改善箇所説明図

基準不適合発生箇所

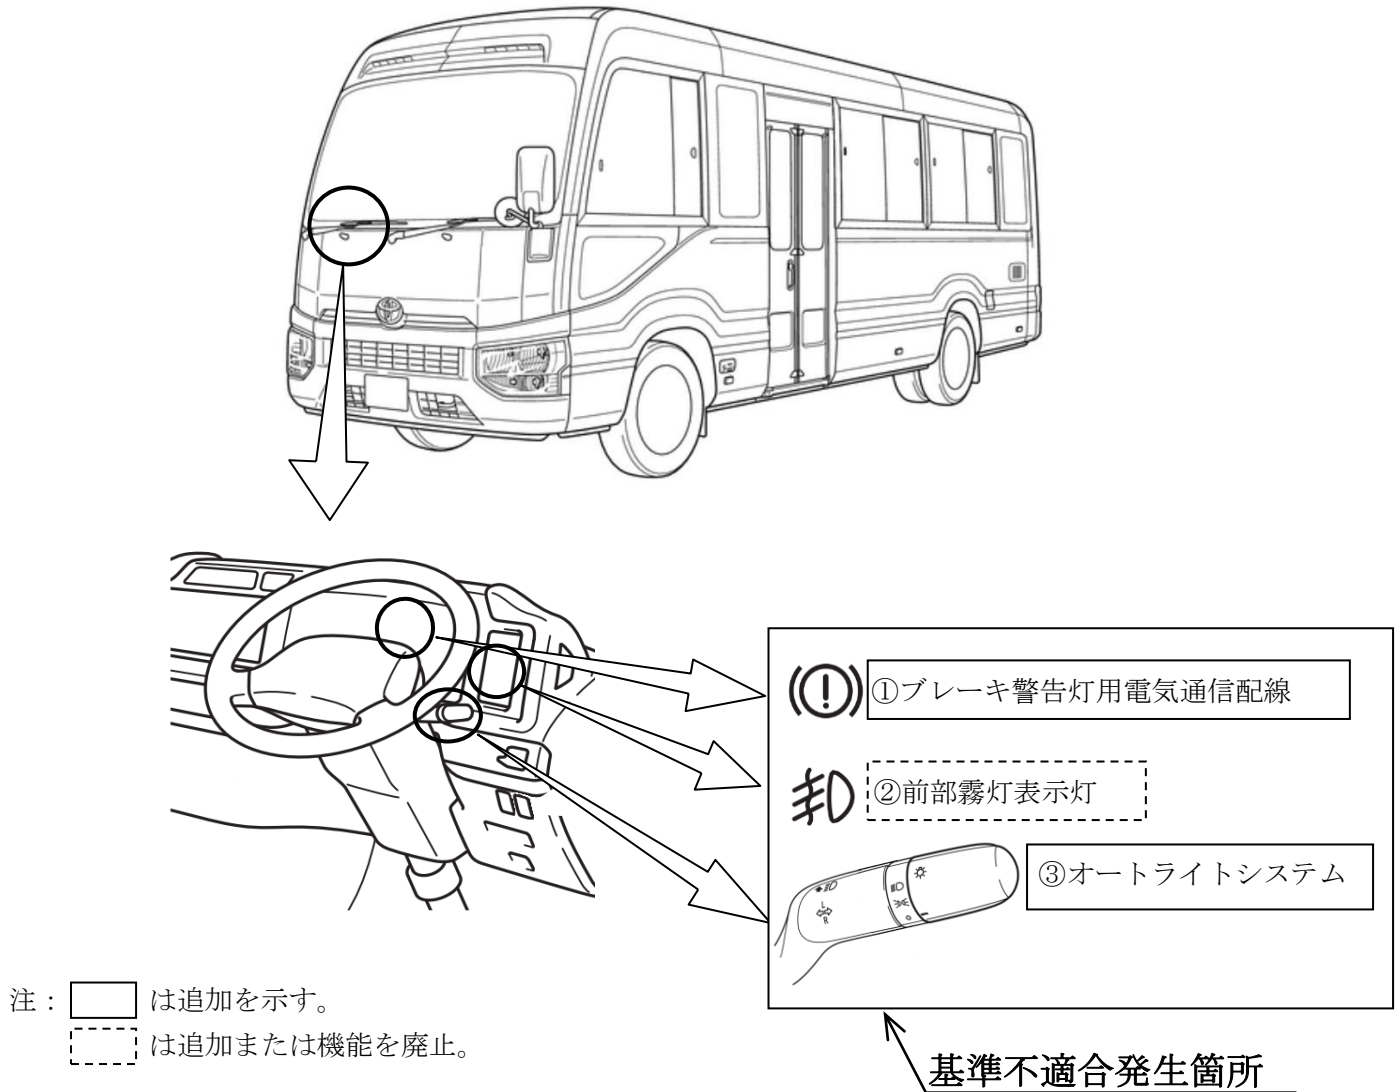
水素燃料電池自動車として試作・改造した車両において、改造に係る周辺部品の設計が不適切なため、
①制動装置のブレーキ液量センサへの電気配線がなく、液量が減少した際、ブレーキ警告灯が点灯しない。
②前部霧灯表示灯の設定がなく、運転者に点灯操作状態を表示できない。
③前照灯の自動点灯装置（オートライトシステム）が装備されておらず、作動しない。

- ①ブレーキ液量センサに電気通信配線を追加する。
- ②車両仕様に応じ、前部霧灯表示灯を追加、または前部霧灯の機能を廃止する。
- ③オートライトシステムを取付ける。
